Keuringsverslag van een elektrische laagspanning- en zeer lage spanningsinstallatie

NIET CONFORM

Aard onderzoek:	Controlebezoek van een oude huishoudelijke elektrische installatie van een wooneenheid bij verkoop op vraag van de verkoper volgens (KB 08/09/2019) - AREI Boek 1- 8.4.2. en 8.2.1. en 4.2.4.3.		
Netbeheerder: FLUVIUS	Spanning: 3N400V	Meter / bord verbinding: 10 mm²	Max beveiliging: 20 A
Aantal borden: 2	Aantal kringen: 22		
Aardelektrode:

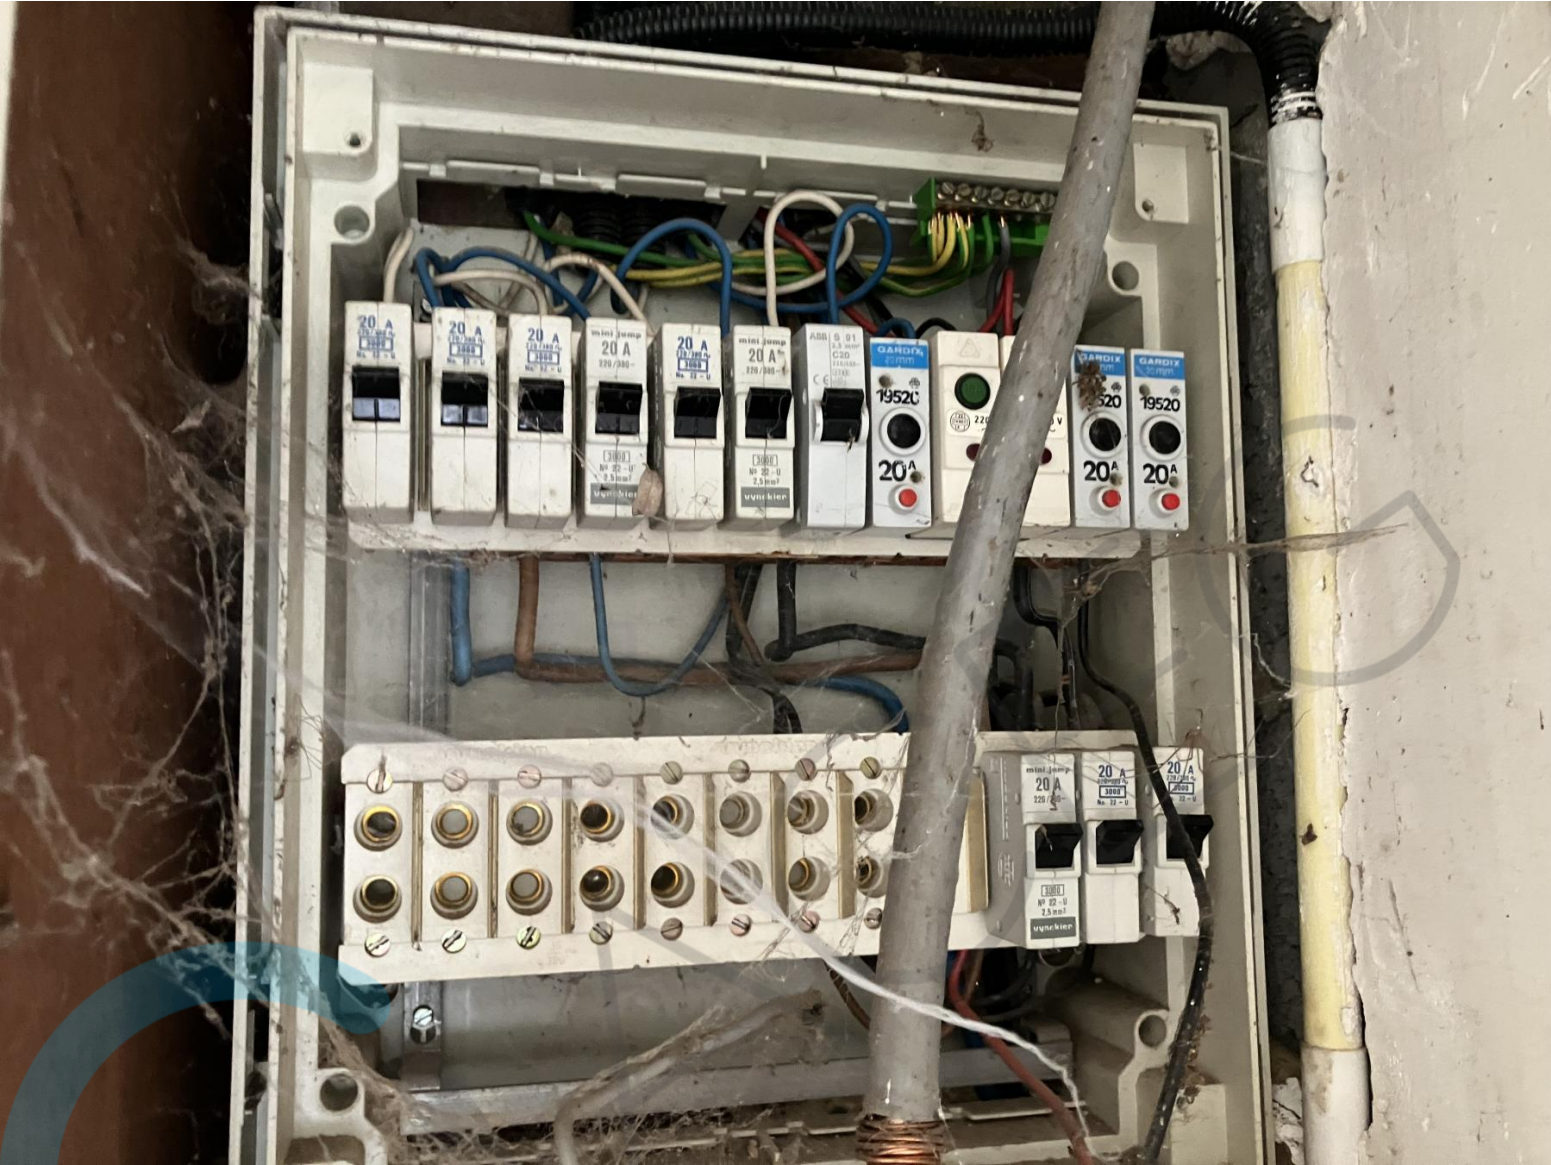
- I2.05 De spreidingsweerstand is groter dan 100 ohm. (Boek 1 Onderafdeling 4.2.3.2.)
- I3.08 Een demonteerbaar aansluitstuk (aardingsonderbreker) dient aangebracht te worden in de aardgeleider teneinde de meting van de aardweerstand mogelijk te maken. (Boek 1 Onderafdeling 5.4.3.5.)

nota/note 26 Op moment van controle konden wij geen aardingsmeting uitvoeren volgens de wettelijk voorgeschreven manier, een vereenvoudigde meting werd tijdelijk uitgevoerd. Men dient een degelijke meting uit te voeren om een definitief standpunt in te nemen over de aardingsweerstand. De waarde van de vereenvoudigde meting is:
